PGD 60

DIRECTION ASSEMBLY MEAN: Z UP VEHICLE

DPG/DPD 175

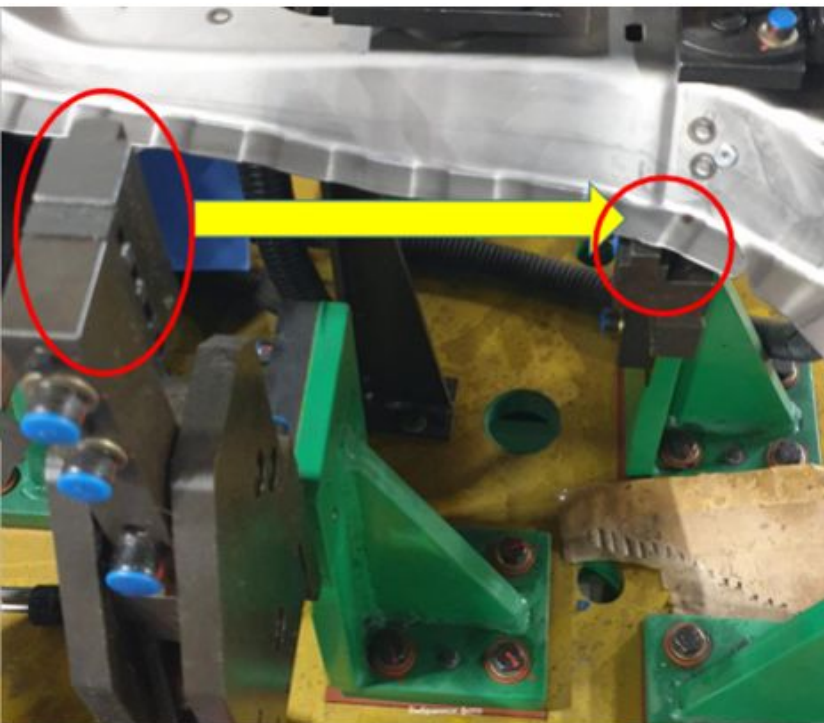
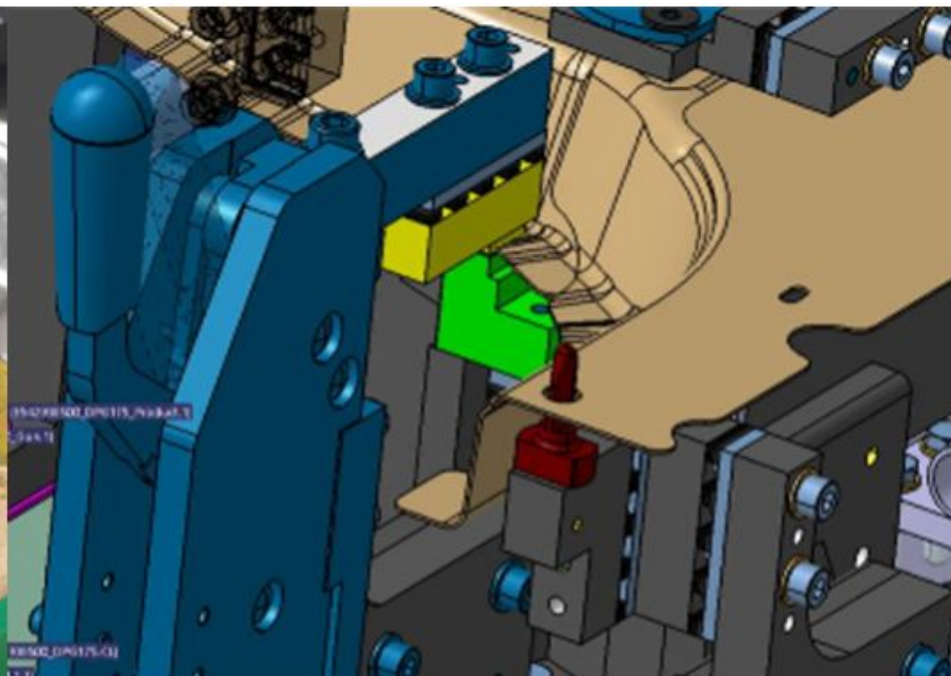
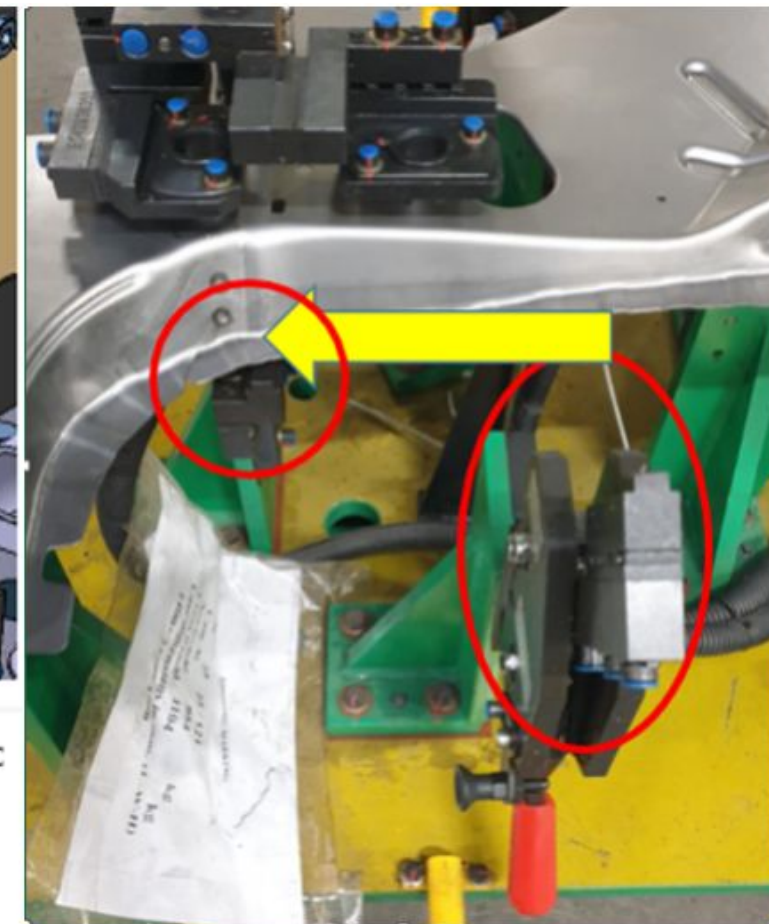
DPG/DPD 175 прижим должен приходиться на референс

DPG/DPD 175 Прижимы должны приходиться на референс

DPG/DPD 175

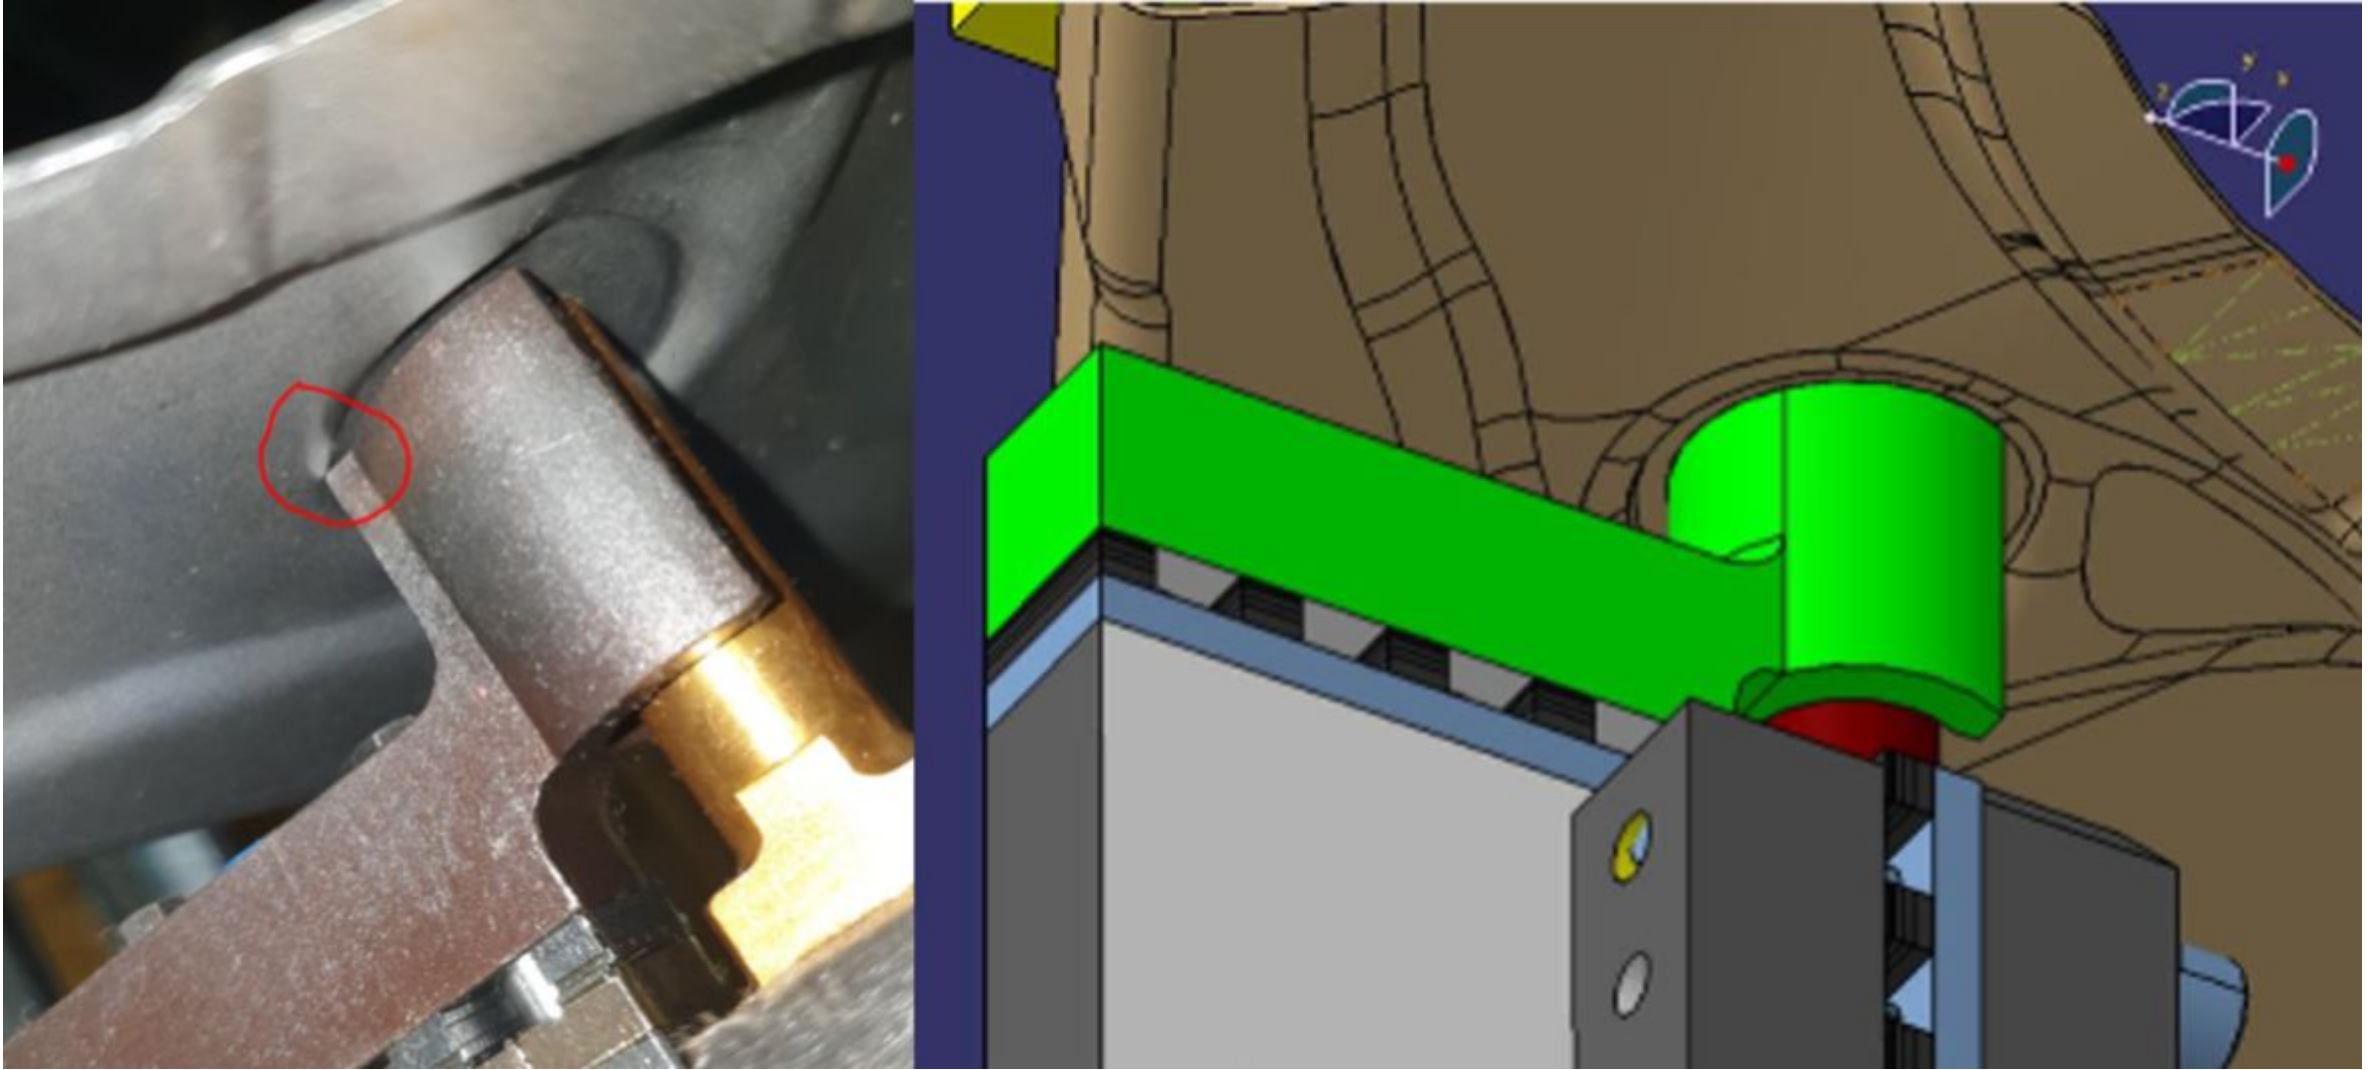
DPG/DPD 175 Проблема - Деталь своим радиусом лежит на кронштейне референса В 3Д контакта референса с радиусом детали нет
